MODIFICATION SIMPLIFIÉE DU P.L.U.

PRÉSENTATION DES AJUSTEMENTS PROPOSÉS AU PLAN LOCAL D'URBANISME

Corrections d'erreurs matérielles

SECLIN - Secteur rue des Martyrs AJOUT D' ETIQUETTES MANQUANTES

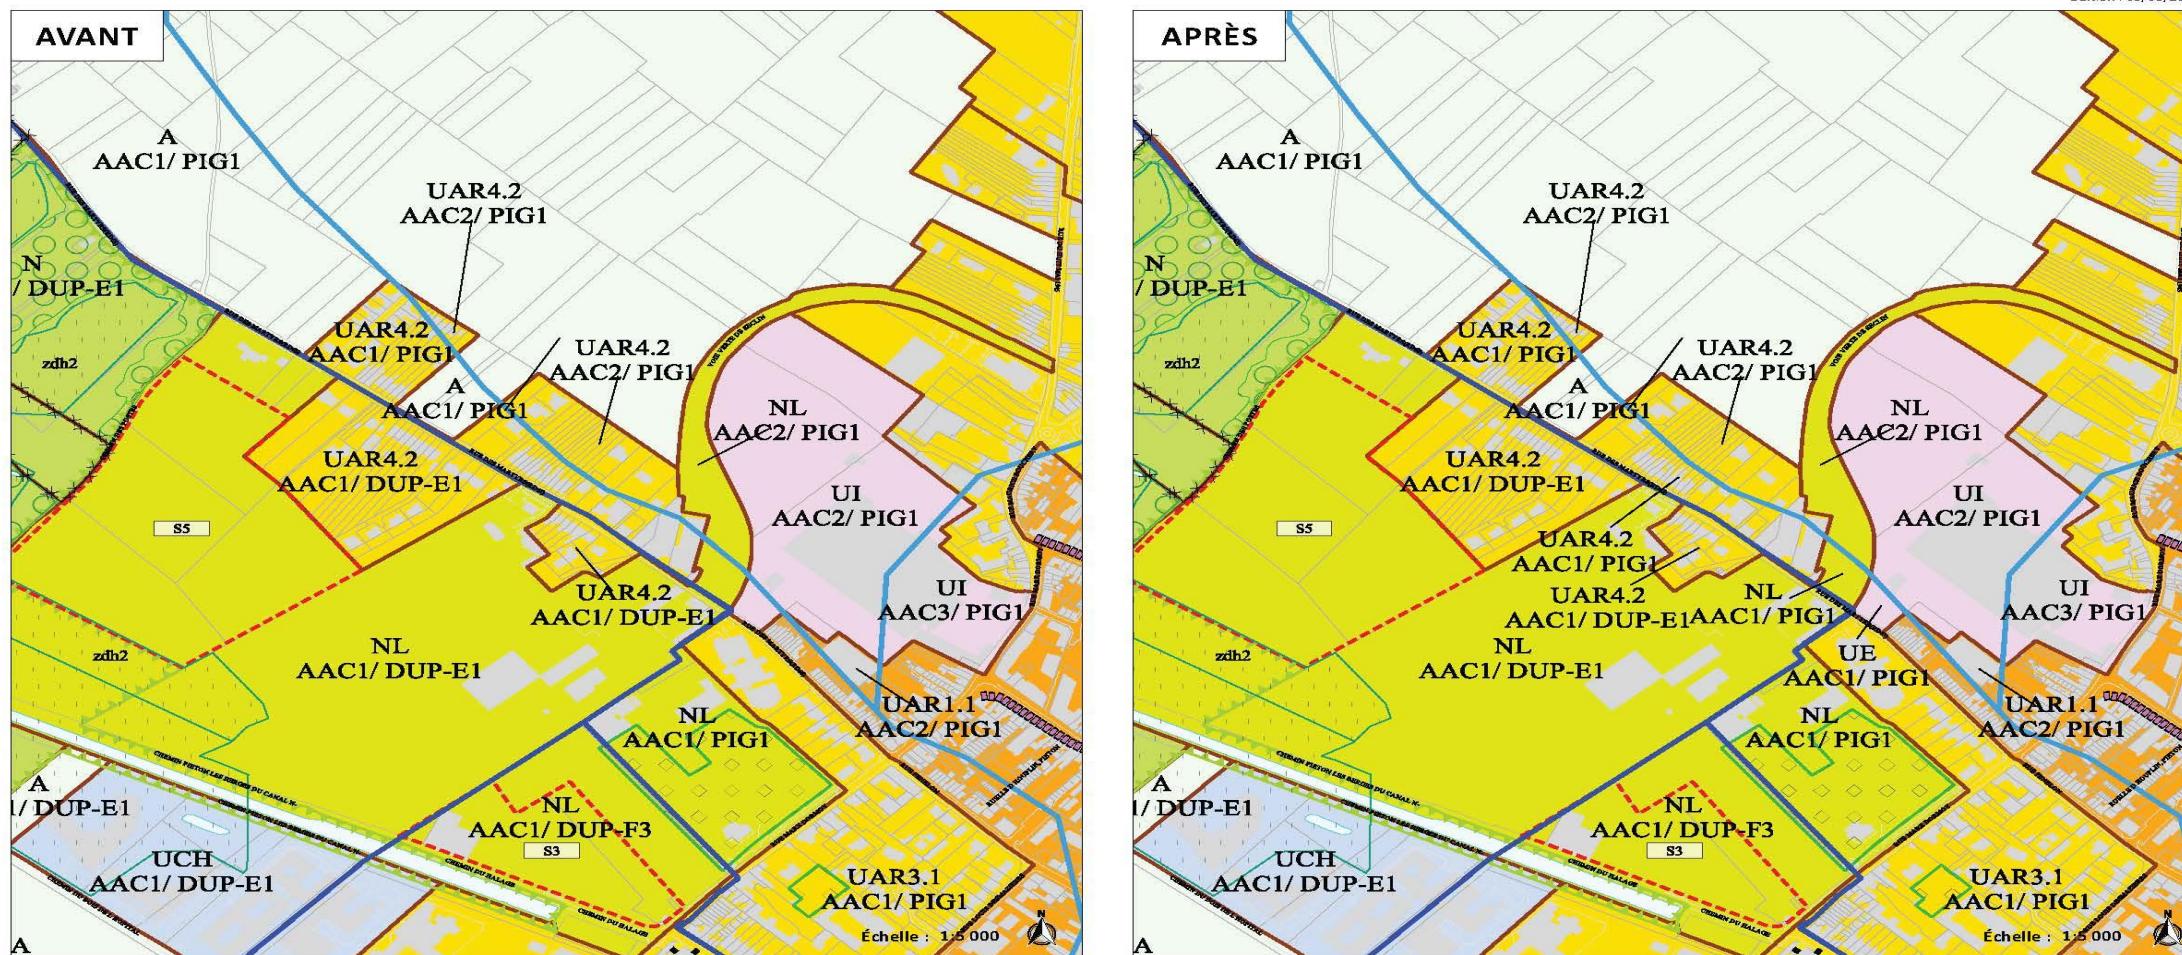
- Ajout des sigles UAR4.2 AAC1/PIG1, NL AAC1/PIG1 et UE AAC1/PIG1 sur le plan de destination des sols, sur le secteur situé rue des Martyrs.

SECLIN - Secteur Avenue Claude Guillemaudaine

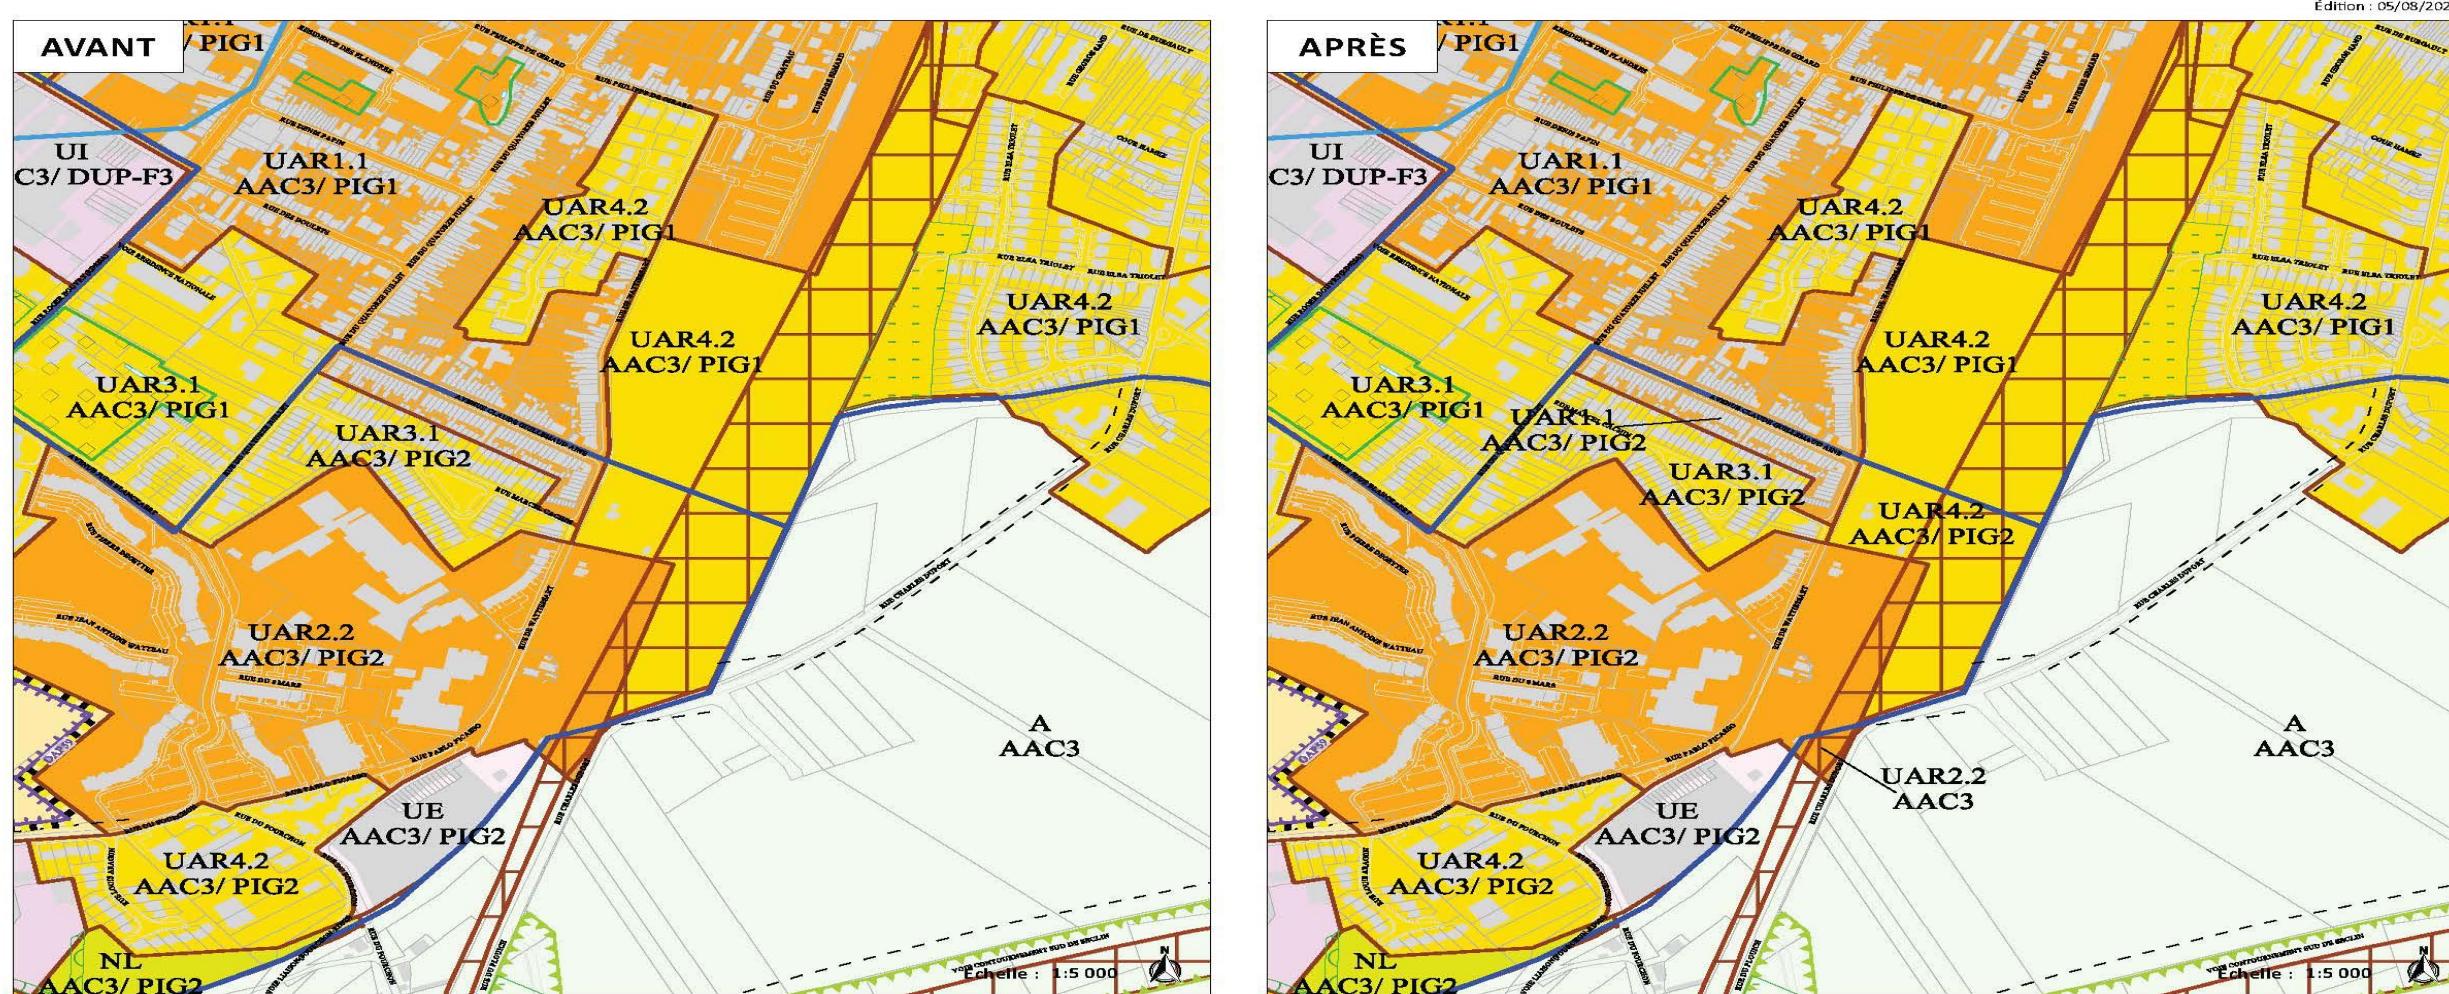
- Ajout des sigles UAR1.1 AAC3/PIG2, UAR4.2 AAC3/PIG2 et UAR2.2 AAC3 sur le plan de destination des sols, sur le secteur situé avenue Claude Guillemaudaine, rue de Wattiesart, rue Charles Duport.

TEMPEMARS AJOUT D' UNE ETIQUETTE UVD3.1 AAC2/PIG2 MANQUANTE

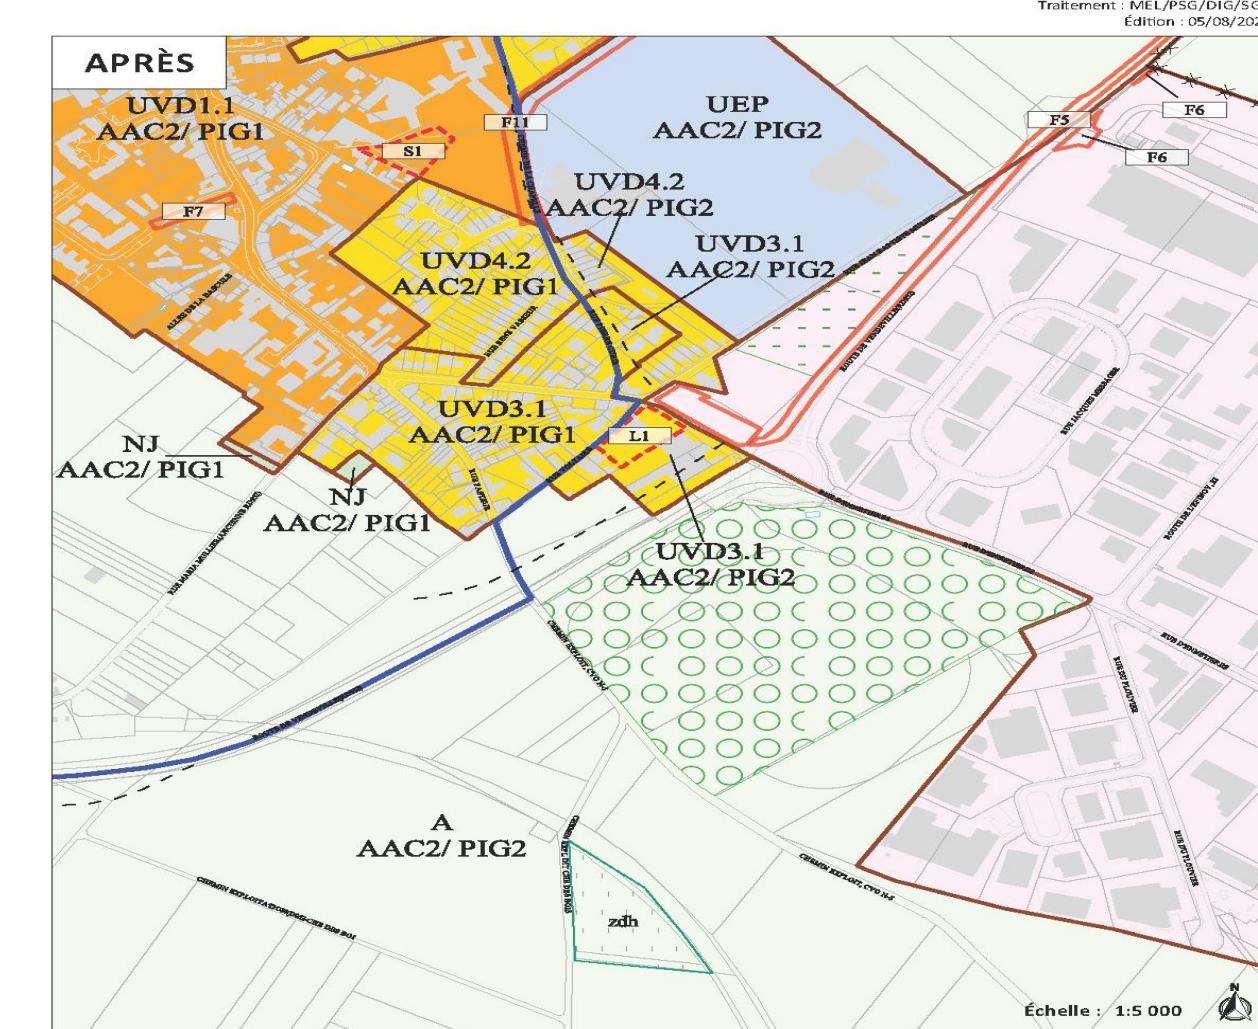
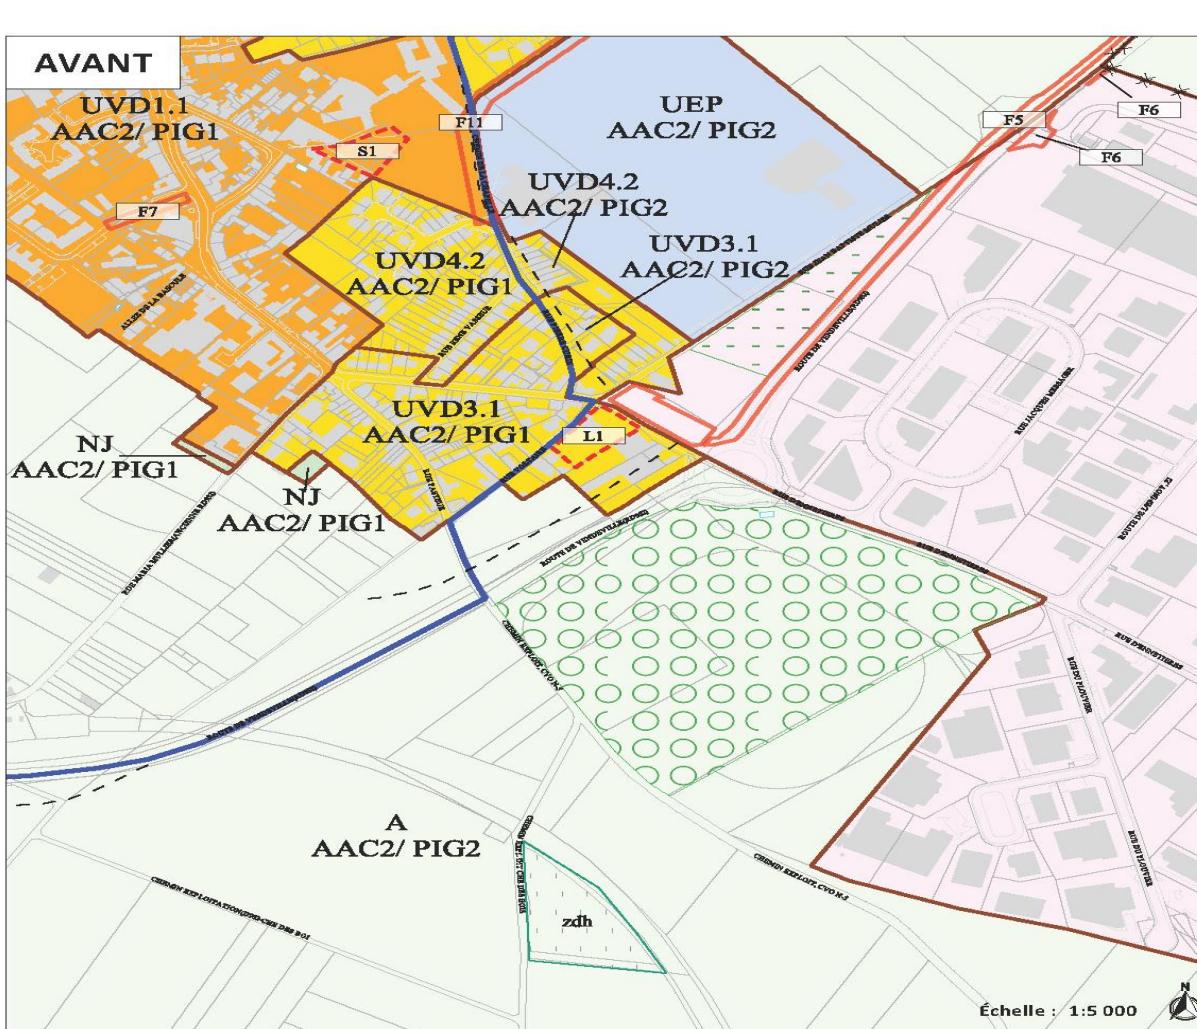
Ajout d'un sigle UVD3.1 AAC2/PIG2 sur le plan de destination des sols, sur le secteur situé rue Voltaire, rue d'Ennetières.

MODIFICATION DU ZONAGE UCA3.1 EN UCA3.1.2

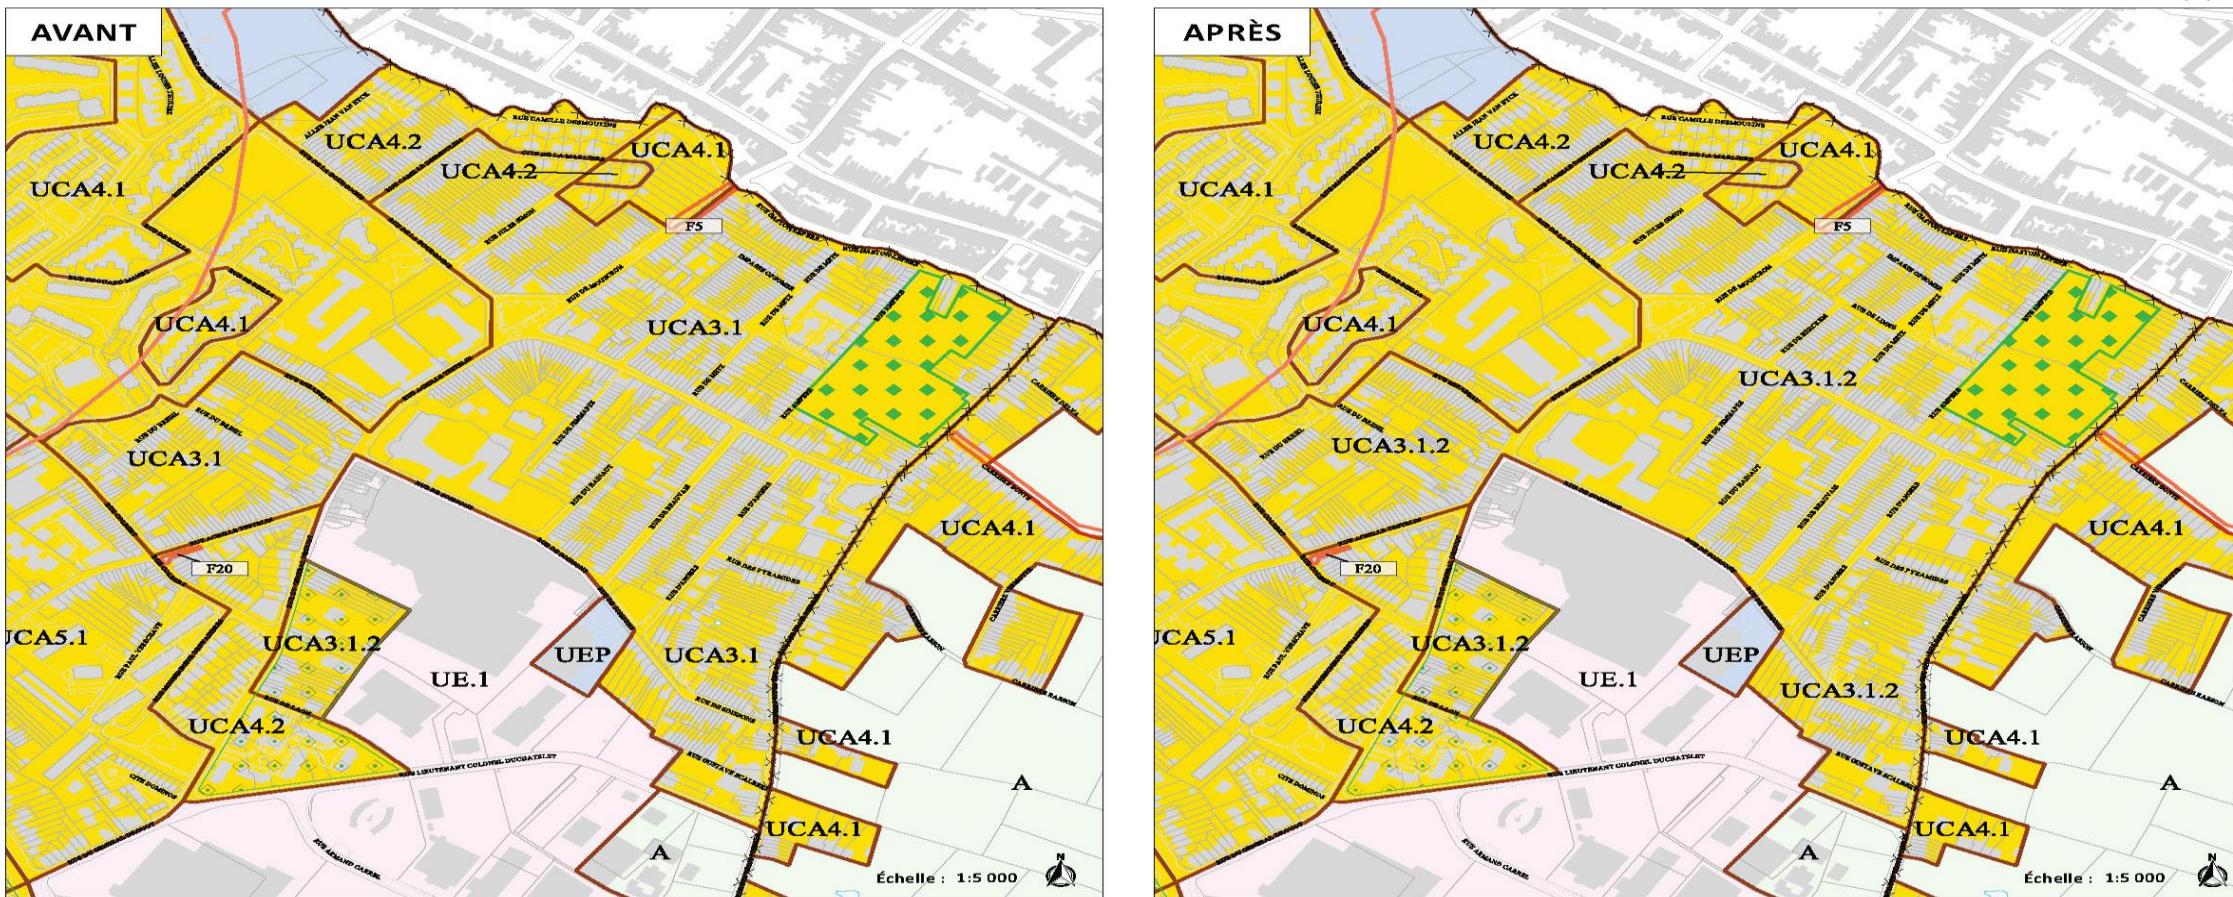
Si le zonage UCA3.1.2 a bien été créé et appliqué aux secteurs UCA3.1 pour l'approbation du Plan Local d'Urbanisme, il s'avère qu'au plan de destination des sols approuvé, le secteur dit de « La Marlière », autour des rues de la Marlière et de Mouscron, est resté en zonage UCA 3.1.

Il convient donc de corriger le plan de destination des sols de Tourcoing en affectant au secteur dit de « La Marlière » un zonage UCA3.1.2.
